Ministerie van Verkeer en Waterstaat
Directoraat-Generaal Rijkswaterstaat
Directie Zeeland

Commentaar opmerkingen Toetsgroep dijkvak Waarde Westveerpolder

Van: Toetsgroep ten behoeve van Projectbureau Zeeweringen
Aan: Projectbureau Zeeweringen te Goes
Datum: Oktober 2000
Onderwerp: Commentaar op de ontwerpnota, versie 3, van de Waarde Westveerpolder

POLDER	Waarde Westveerpolder
DIJKVAKNR	56, getijdehaven Waarde, gebroken betonblokken

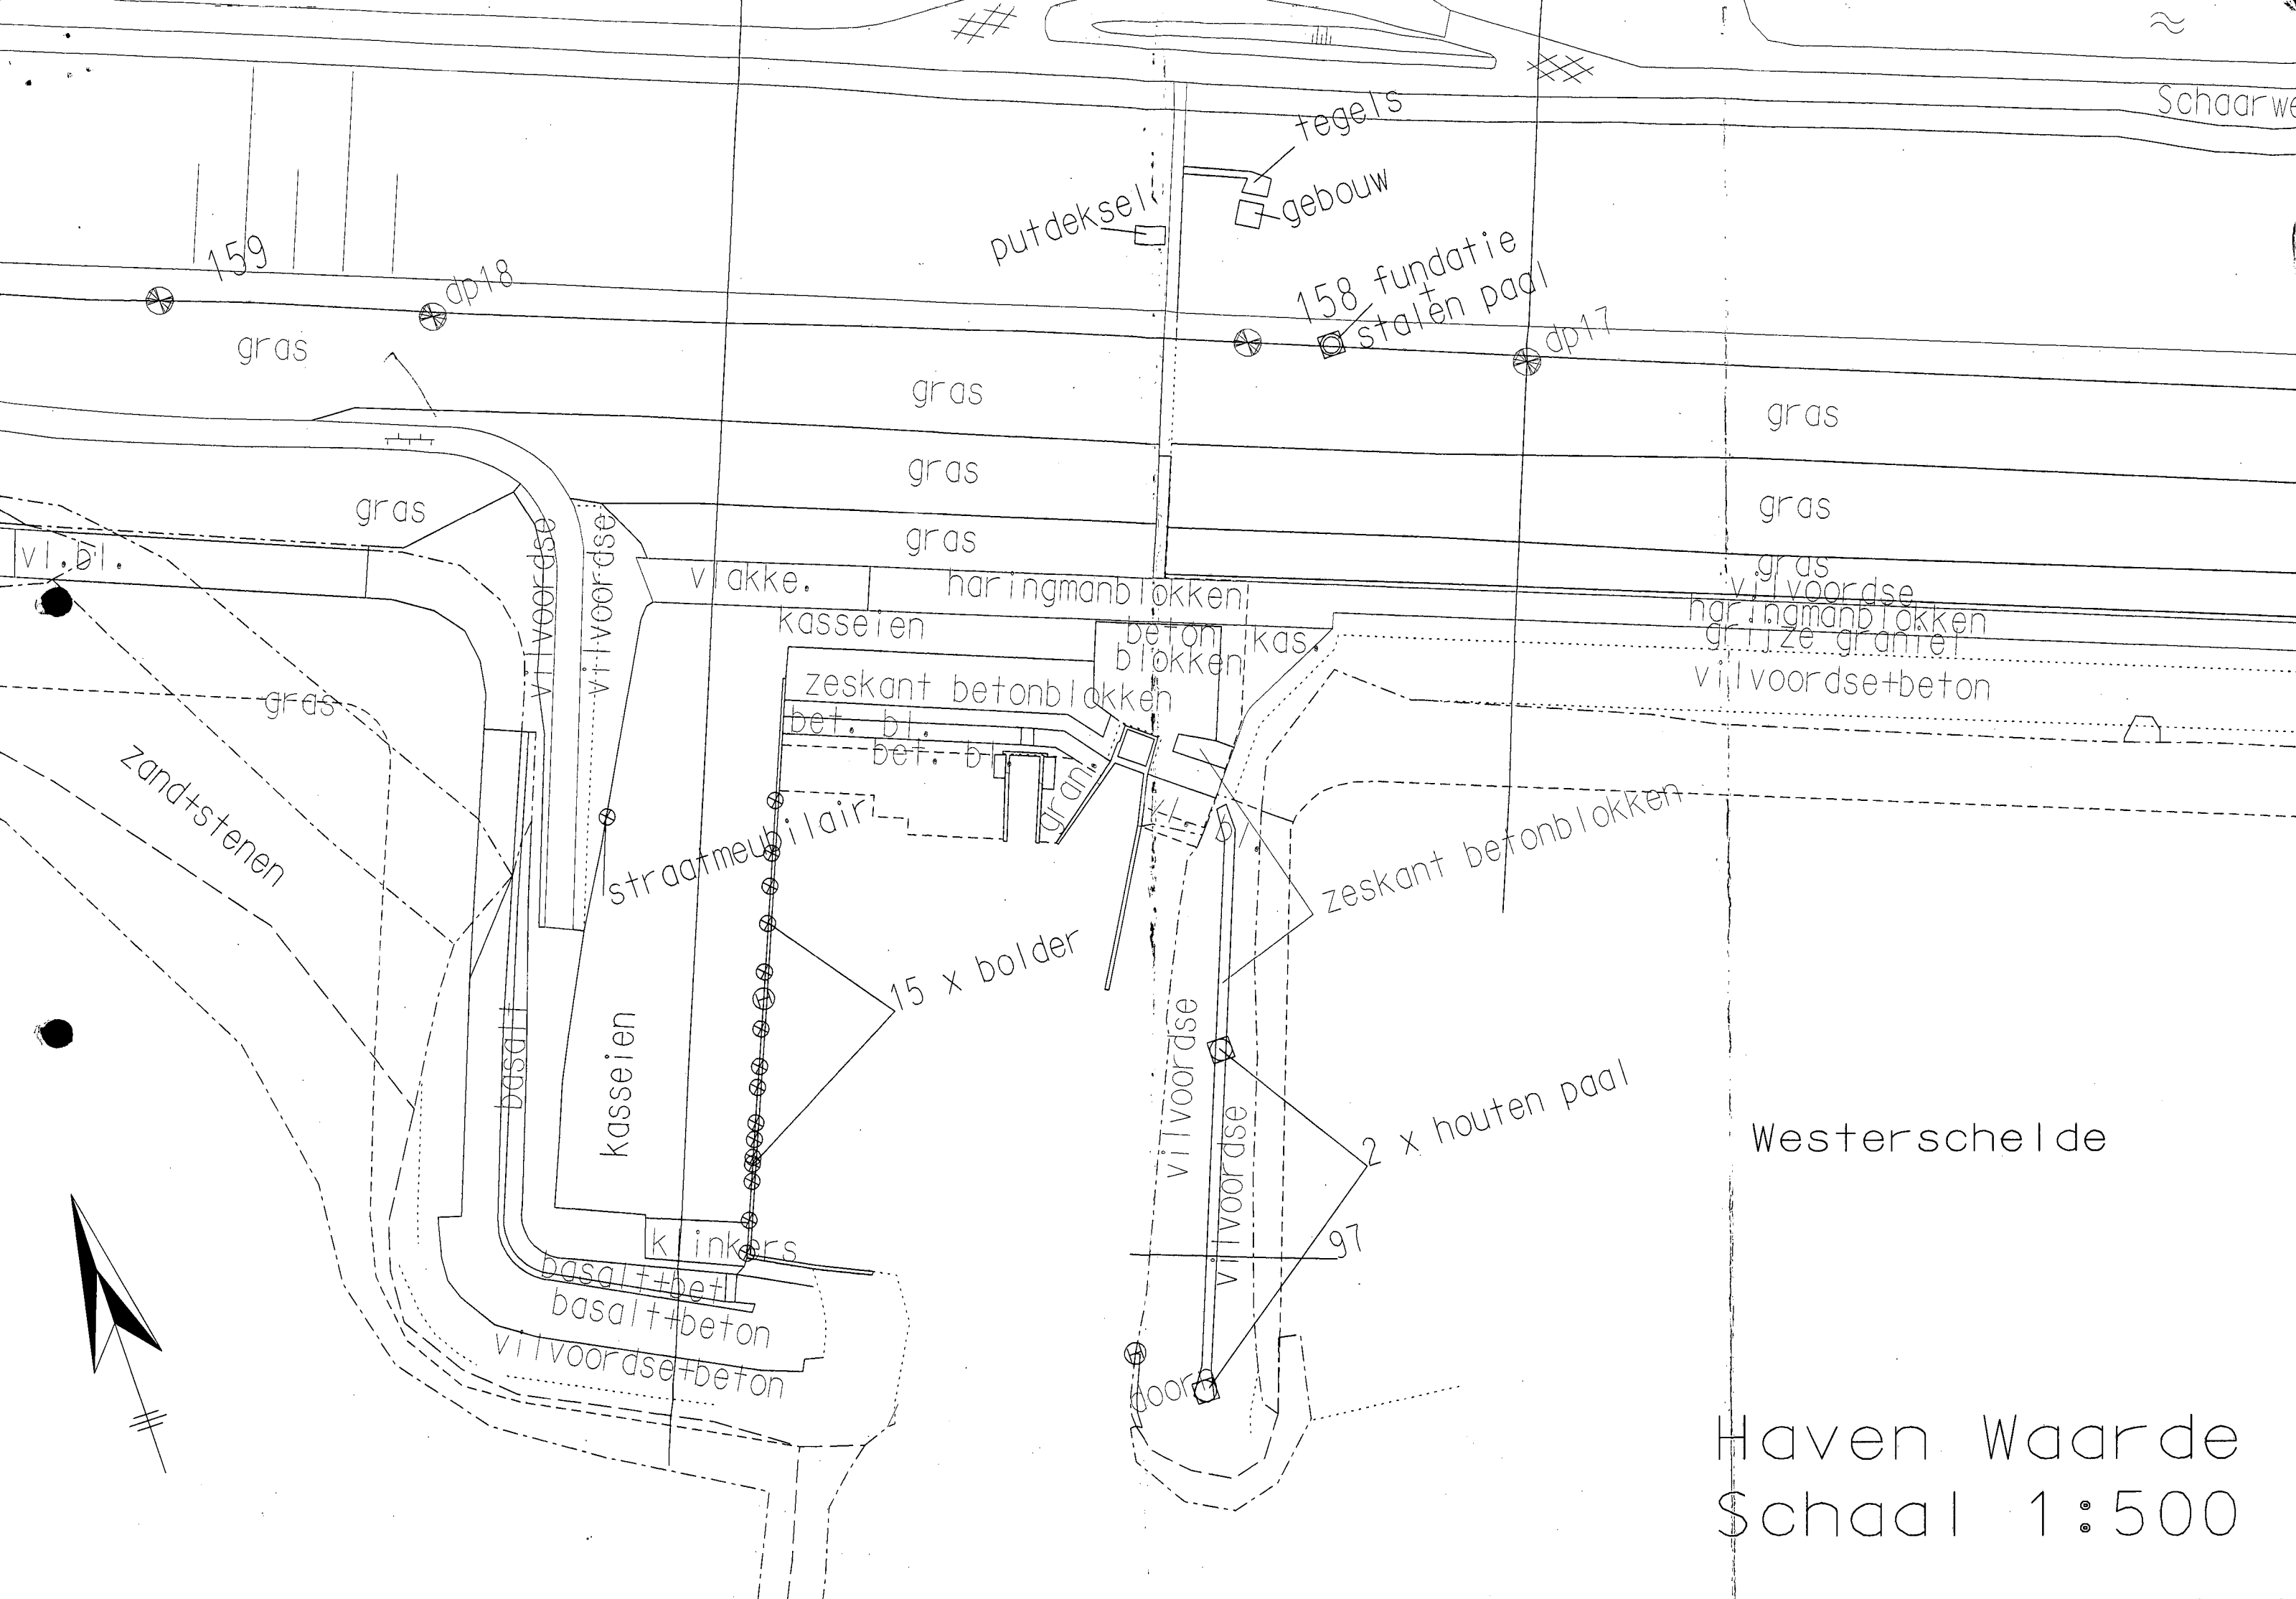
10. Hoofdstuk 5.4.4, Gepenetreerde gebroken blokken of vrijkomende basalt. Bladz. 28 en bijlage 2.4.
De situatie rond de getijdhaven van Waarde is onduidelijk. Om een en ander te kunnen beoordelen is een duidelijke schets van de haven onontbeerlijk. Het blijft bijvoorbeeld onduidelijk om welk gedeelte bekleding hier gesproken wordt. Waar is dit gedeelte gesitueerd? Tot welke hoogte reikt de bekleding? De ingevoerde H_s en T_p behoren volgens tabel 3.2 bij een waterstand van ca. NAP+3,00m. Gaarne hierover wat meer duidelijkheid. De beide, in bijlage 2.4, opgenomen spreadsheets, vereisen zeker enige toelichting. Die wordt in de ontwerpnota niet gegeven, ook wordt er uit de, in de spreadsheets gedane, berekeningen geen conclusie getrokken.
Wat ik uit de spreadsheets opmaak is het volgende. Lettend op de tabellen "controle op golfklappen" is de ene spreadsheet gebaseerd op gebroken betonblokken ($\delta_{\text{steen}} = 2,3 \text{ ton/m}^3$) en de andere spreadsheet op basalt ($\delta_{\text{steen}} = 2,9 \text{ ton/m}^3$). De uitvoergegevens in de tabellen "controle op golfklappen" zijn correct.

De in- en uitvoergegevens van de tabellen "controle op statische overdrukken" zijn in beide spreadsheets gelijk. De invoergegevens voor de dichtheid van het steenmengsel (gebroken betonblokken en basalt) zijn foutief ingevuld. De grootte van $\delta_{\text{steen gem.}}$ is niet 2650 ton/m³ maar 2,65 ton/m³. Daaruit volgt in de uitvoer dat de grootte van $\delta_{\text{bekleding}}$ niet 1590,88 ton/m³ is, maar 2,47 ton/m³.
Als deze correcties zijn aangebracht blijft nog de vraag welke conclusies uit deze berekeningen volgen? Daarom gaarne een schriftelijk antwoord op deze vraag.

10. De nadere detaillering van de getijdehaven Waarde volgt in de besteksfase. Wel weten we nu al dat de bekleding (ondertafel) wordt uitgevoerd met een bekleding van gebroken blokken of vrijkomende basalt gepenetreerd met beton. De minimale taludhelling bedraagt 1:3 met als bovengrens NAP + 3.00 m. Het niveau van de teen is op dit moment nog niet bekend (niet van belang voor de berekening). Op de boventafel worden betonzuilen toegepast zoals in figuur 21 is aangegeven. Volgens [10] paragraaf 11.3.1, tweede alinea, is een bekleding van gebroken blokken of vrijkomende natuursteen met een laagdikte van minimaal 40 cm een technisch en praktisch goede constructie. Voor constructies die gepenetreerd worden met colloïdaal beton gelden aanvullende eisen.
Als het spreadsheet gepenetreerde bekledingen (geb. Betonb. en basalt) correct wordt ingevuld dan blijkt uit de controle op statische overdrukken en golfklap (colloïdaal beton gepenetreerde bekleding), dat de laagdikte geen aanpassing behoeft (zie bijlage 1, 2 en 3). Is in versie 4 aangepast.

De conclusie is dat een bekleding van gebroken betonblokken of vrijkomende basalt gepenetreerd met colloïdaal beton met een laagdikte van ca. 50 cm voldoet. Is in versie 4 duidelijker onderbouwd.
